Územný plán mesta Trenčín

- Zmeny a doplnky č.10

TEXTOVÁ ČASŤ

upravený podľa výsledkov prerokovania

SCHÉMA LOKALIZÁCIE ZMIEN

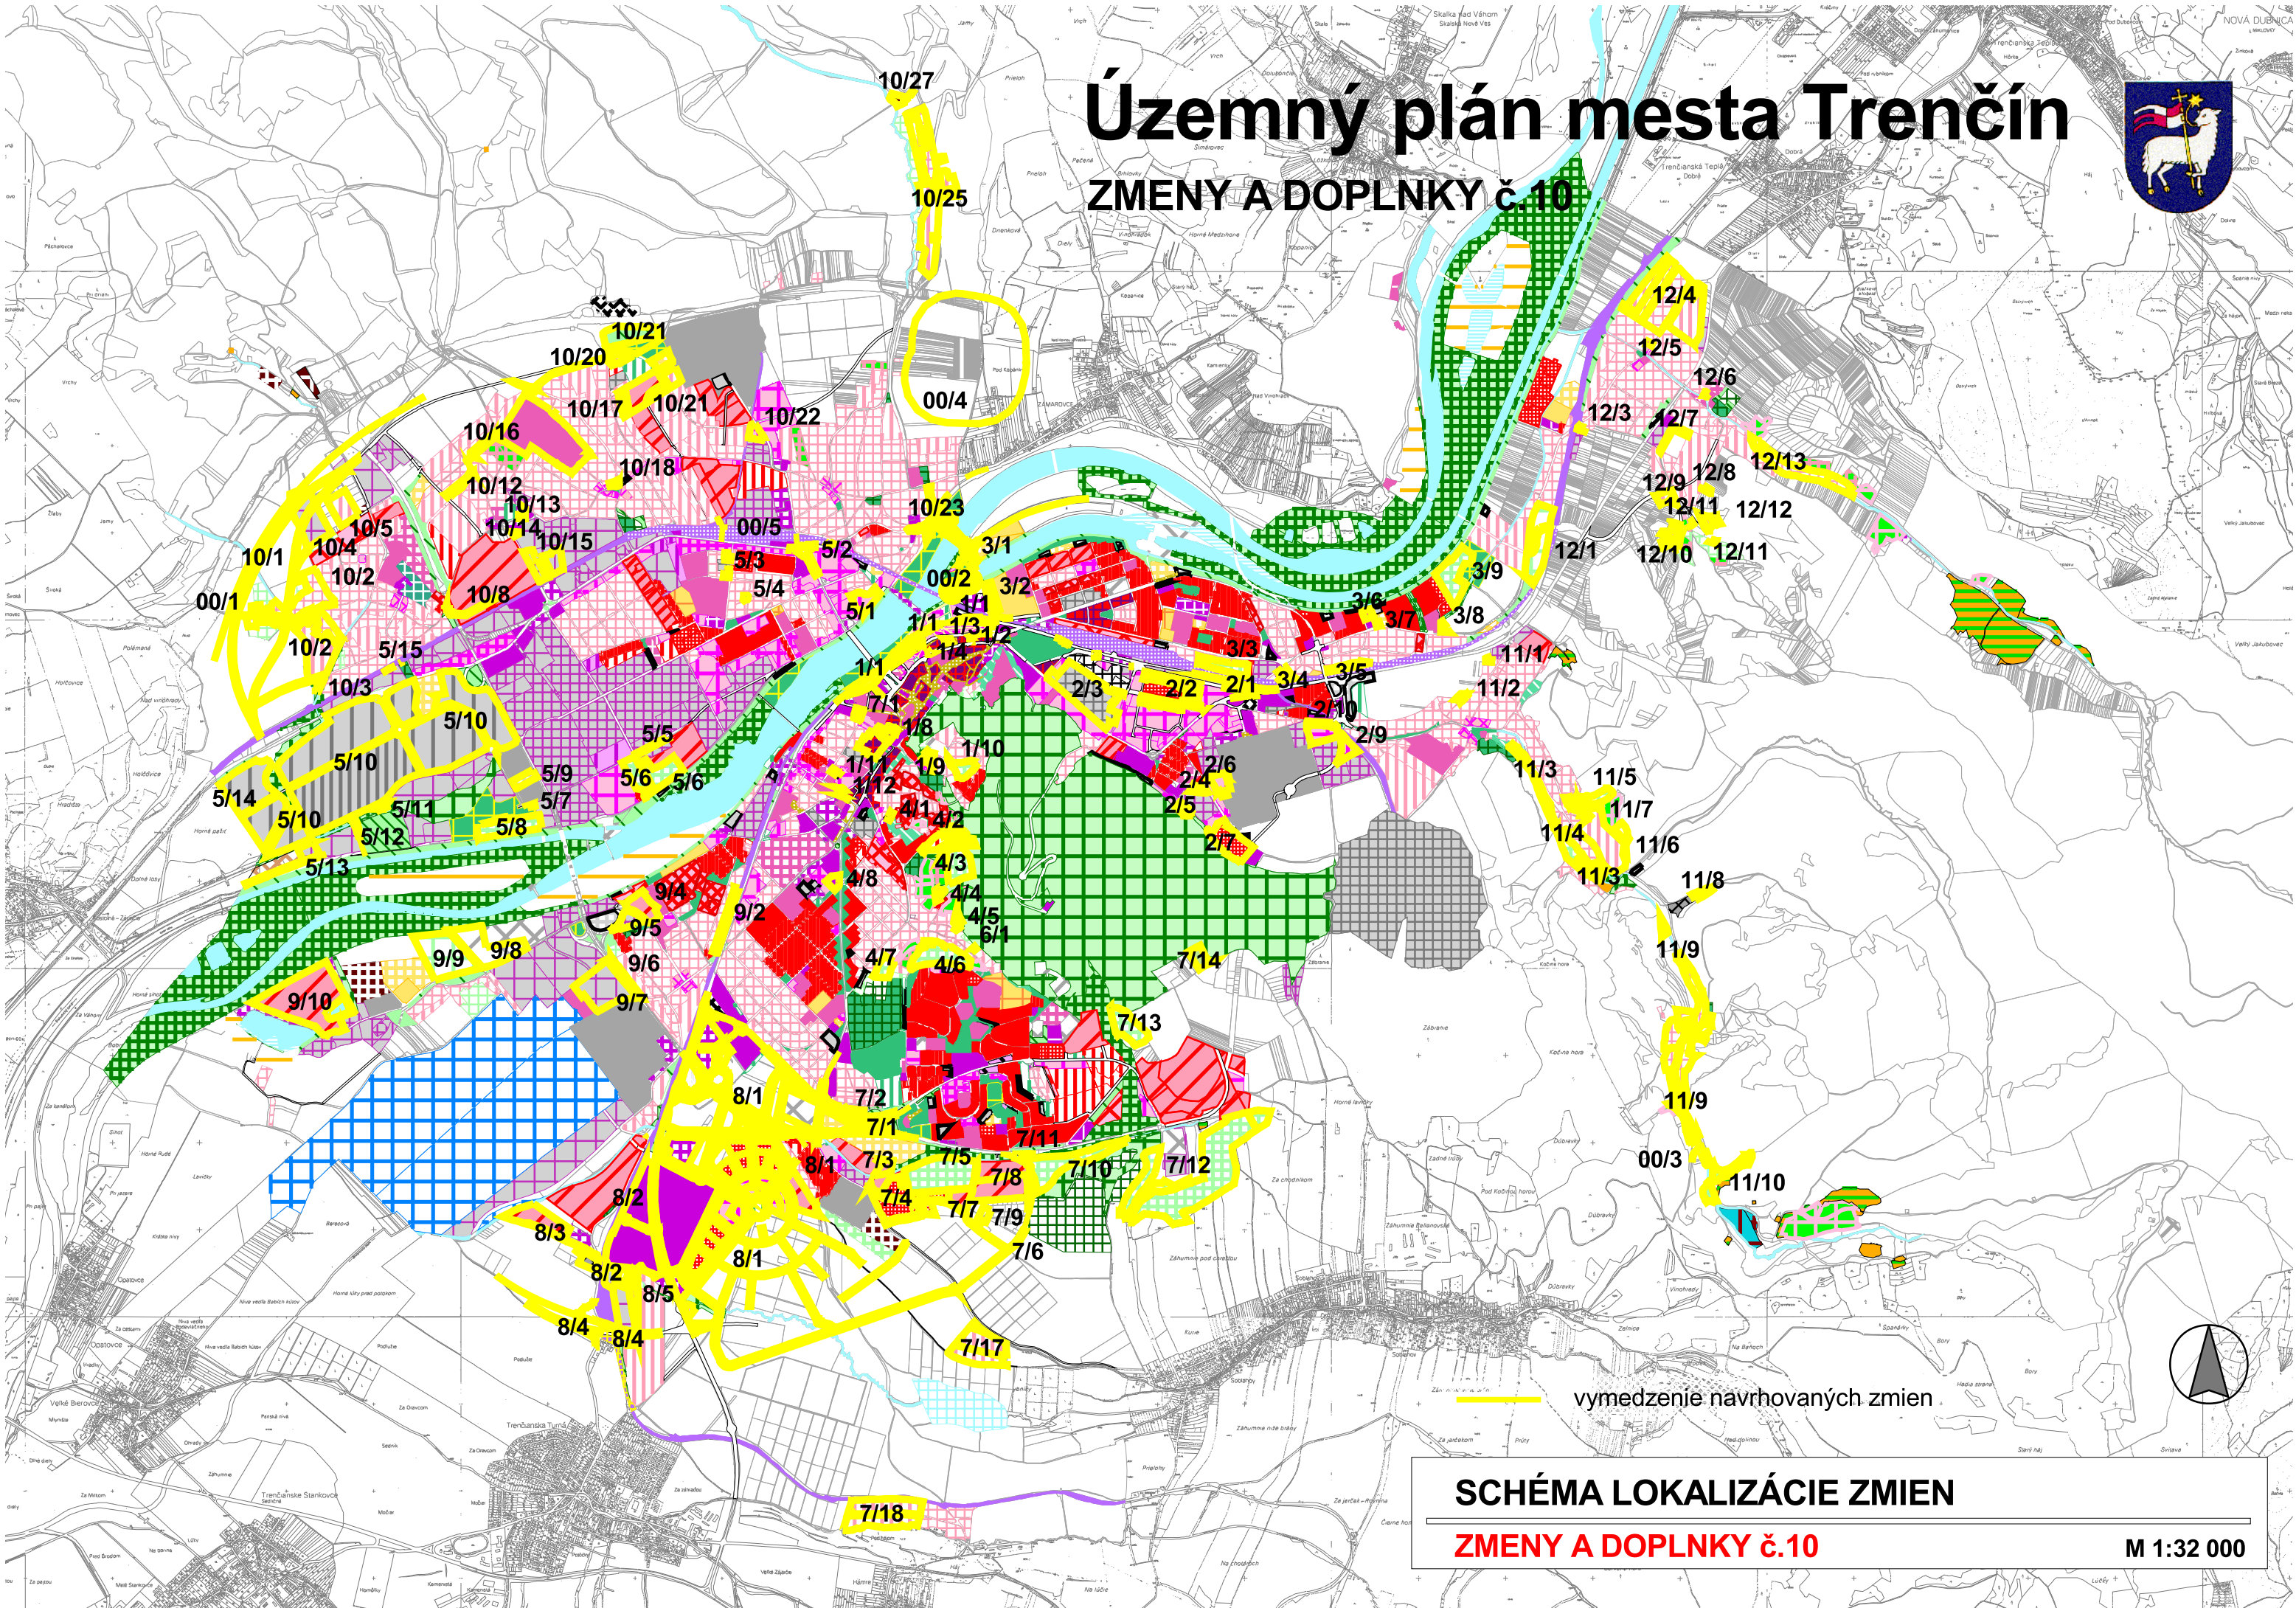
Predmetom navrhovanej zmeny ÚPN je zmena maximálnej výškovej hladiny na 4 NP+S a pričlenenie plochy k mestskému bloku priliehajúcemu z východu,

Schéma: Územie s detailnejšou reguláciou

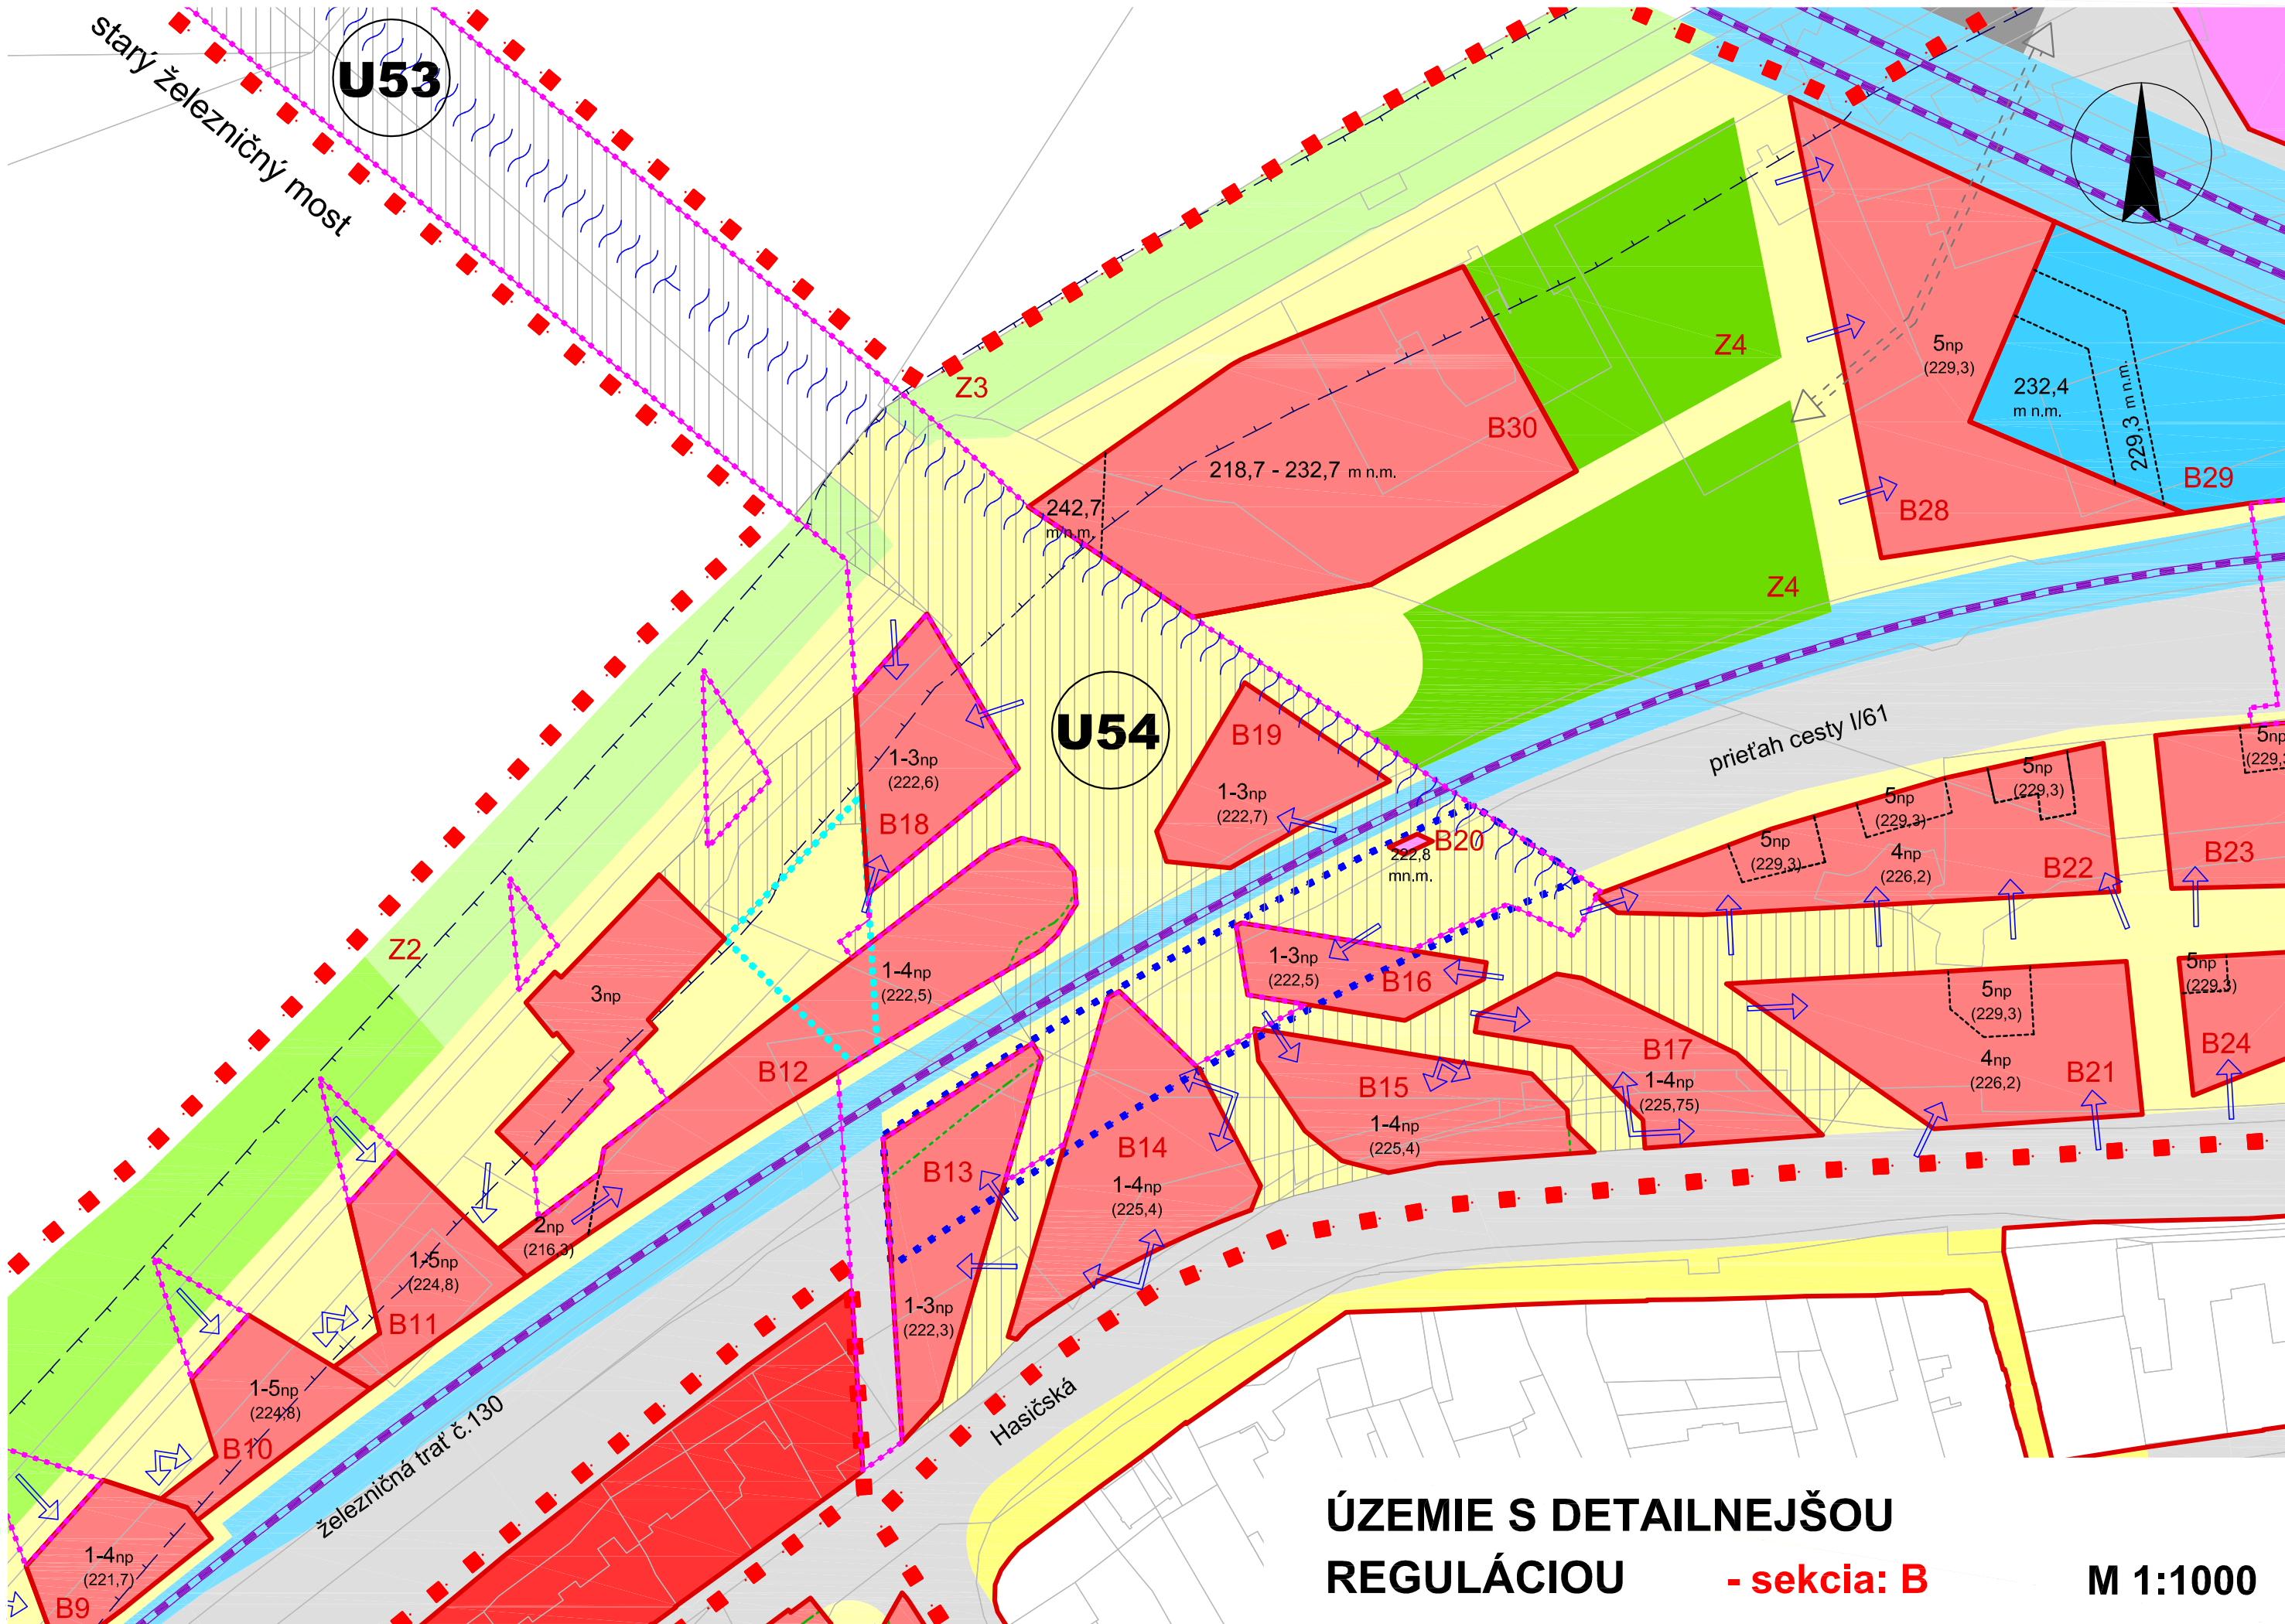
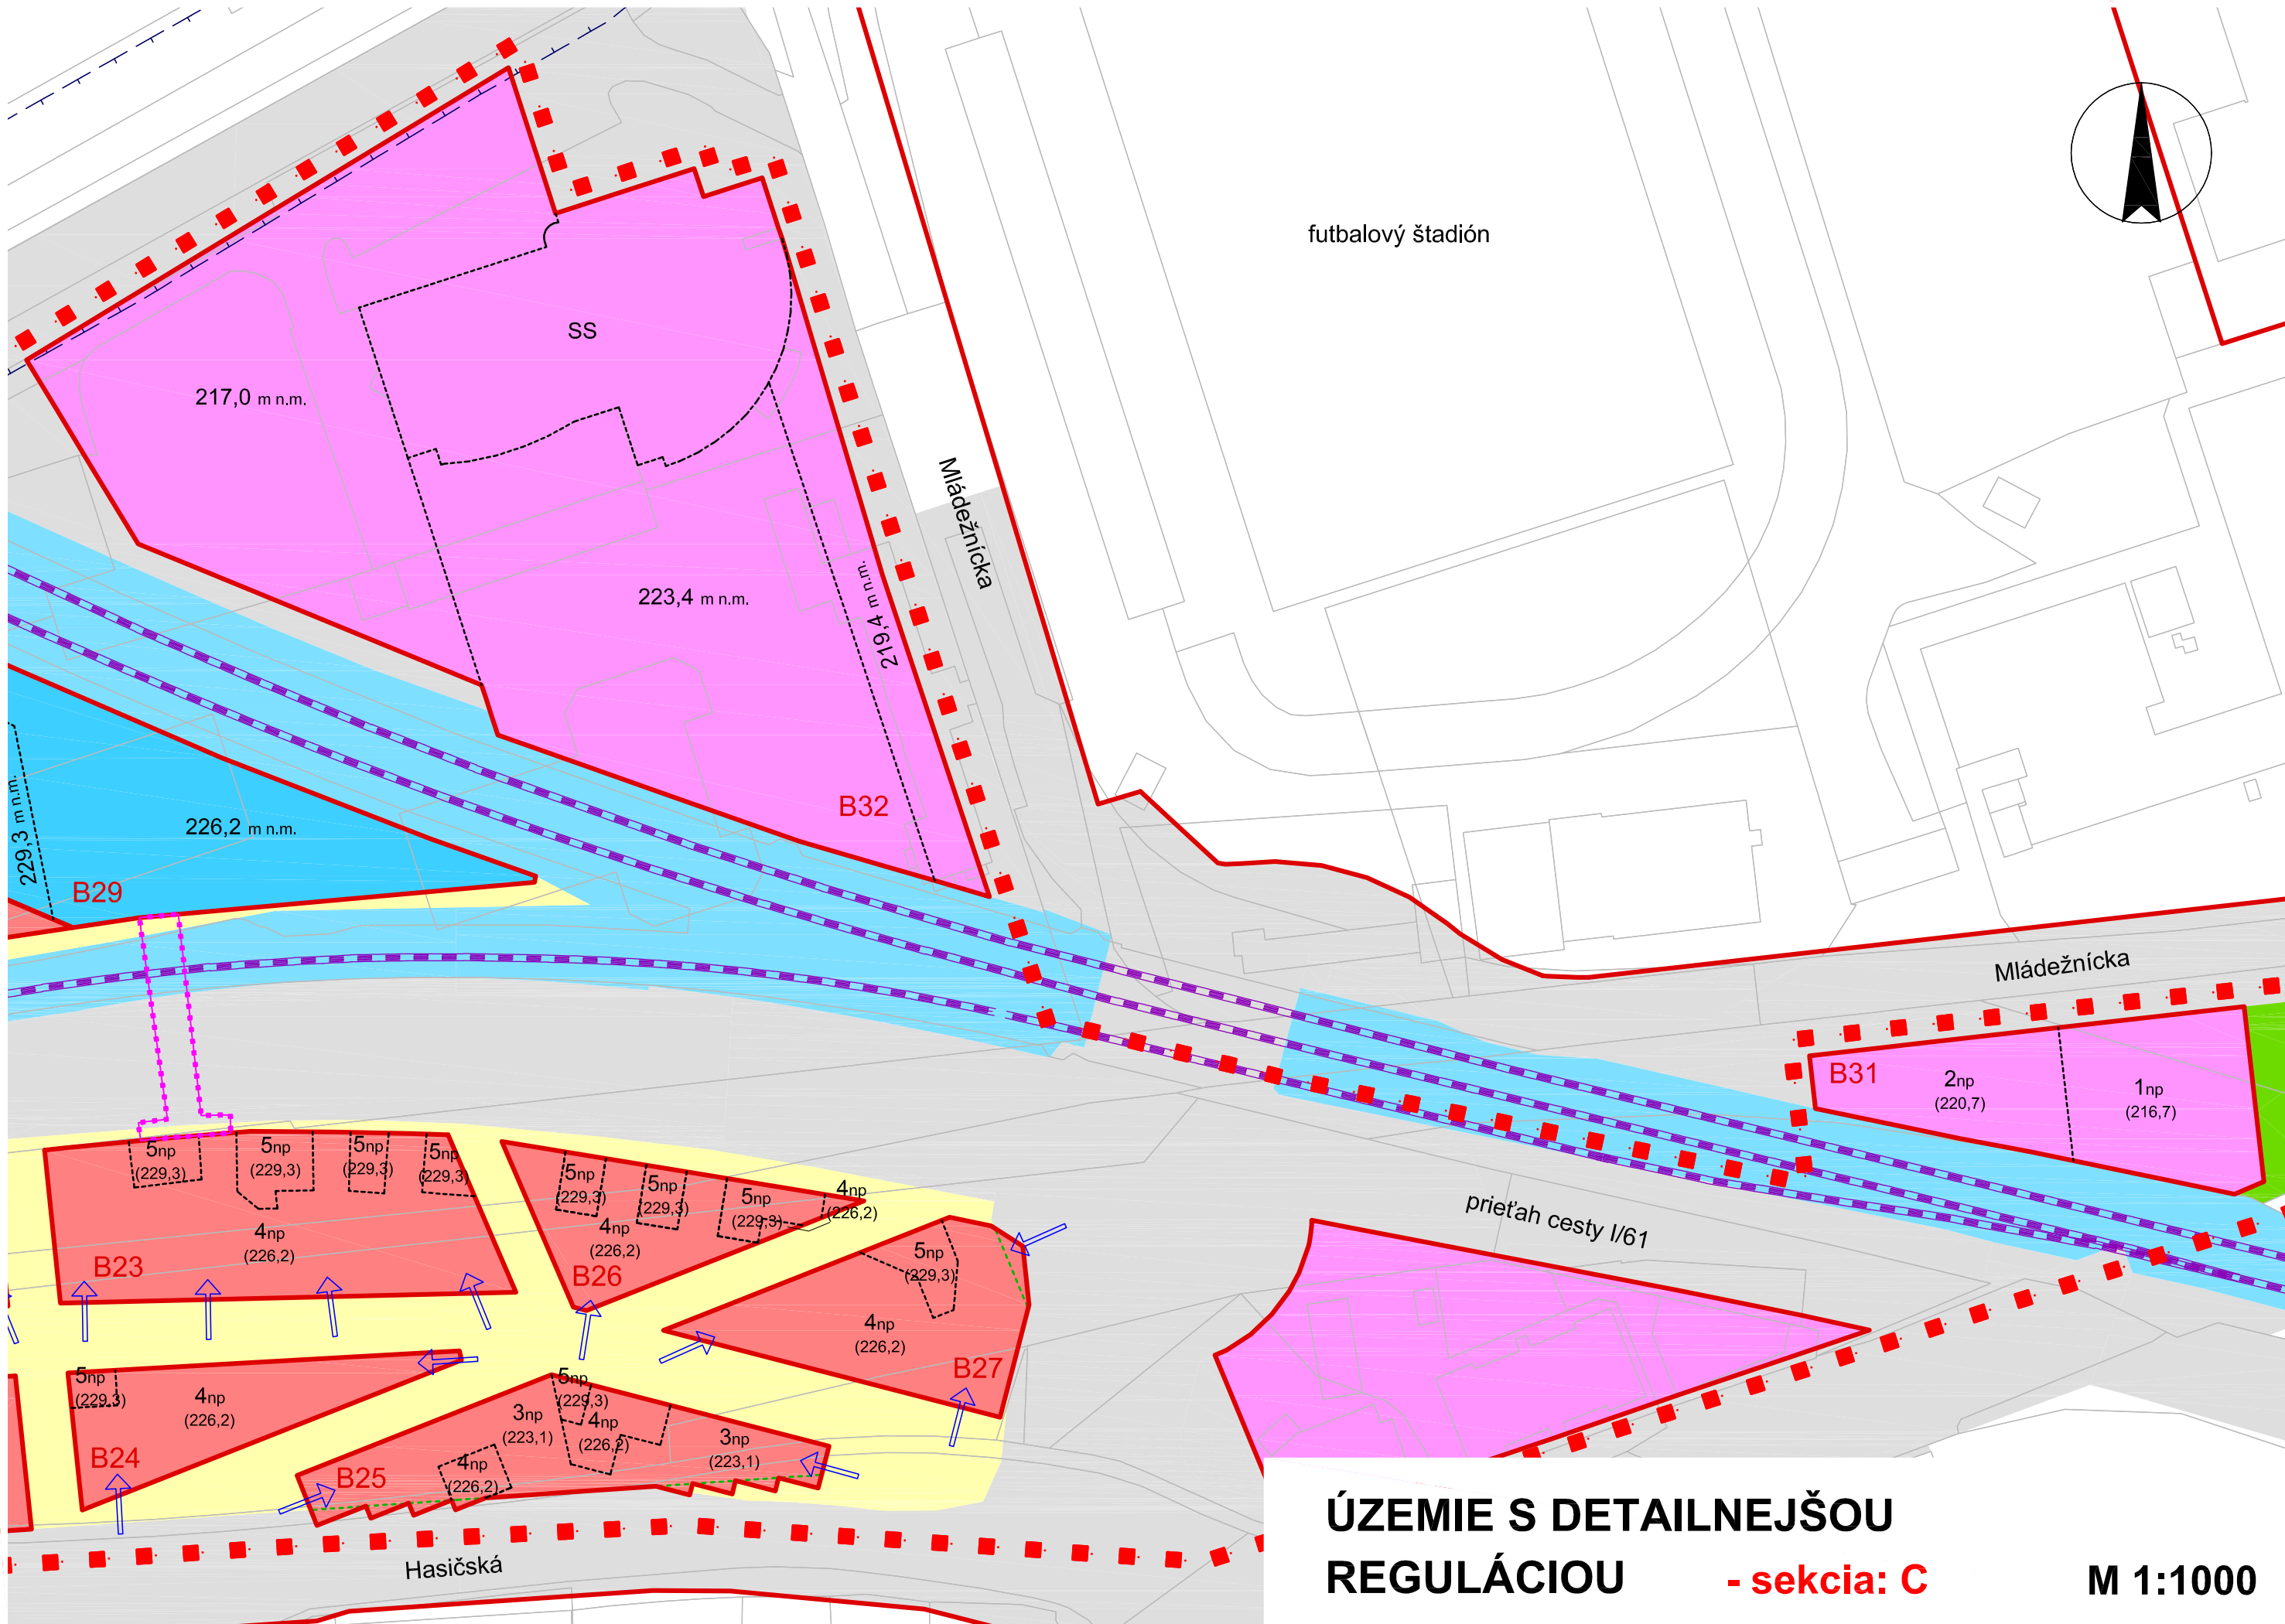
V kapitole C.2.4.1 sa v Schéme: Územie s detailnejšou reguláciou vypúšťajú listy sekcií A, B, C a F a nahrádzajú sa listami uvedených sekcií v znení:
